この通知は、CPLD CoolRunner™-II ファミリの回路リビジョンの変更についてお知らせするものです。

この通知は、英語版資料 (PCN2004-24、バージョン 1.2、2005 年 8 月 19 日発行) を翻訳したものです。

次の図に、パッケージトップマークに記されたデザイン回路リビジョン コードの表示例を示します

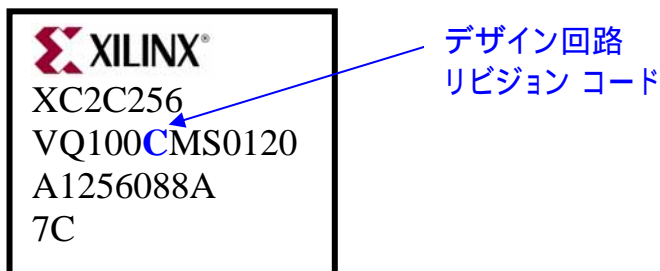
現在、新規回路リビジョンの XC2C128 および XC2C256 の製品デバイスが入手可能となっております。今後、次の表に示すデバイスの新規回路リビジョン製品デバイスがリリースされる予定です。現在の回路リビジョンの在庫がなくなるまでは、新旧両方の回路リビジョンのデバイスを発送致します。次の表に、デバイス別の新規回路リビジョン コードを示します。

デバイス	回路リビジョン コード	製品デバイス出荷予定日
XC2C128	B	2005 年 6 月
XC2C256	C	2004 年 10 月
XC2C384	B	2005 年 12 月
XC2C512	B	2005 年 9 月
